监 理 通 知 单

工程名称：衡水乐阳光伏能源有限公司河北泰纳新材料 4.8MWp 分布式光伏发电项目

编号： ZHJL-HBTN-004

事由：关于施工现场进度与质量施工的问题

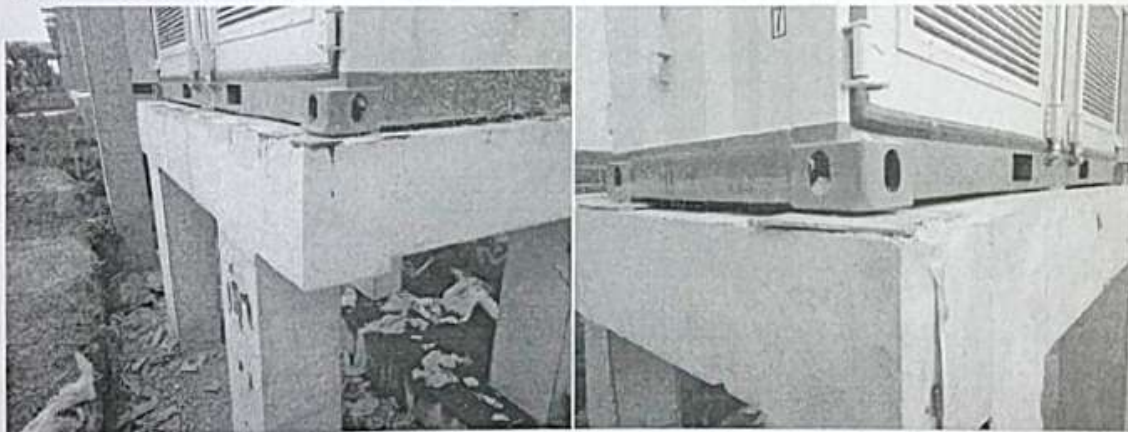
逆变器基础预埋件不平整，并且现场预埋件大小不同，导致逆变器吊装就位时，两边高低不平，要求总包方与设计进行沟通，尽快提交整改方案。

针对以上问题请贵公司接到通知后及时提交整改方案，限两日内回复方案报监理及业主单位验收。
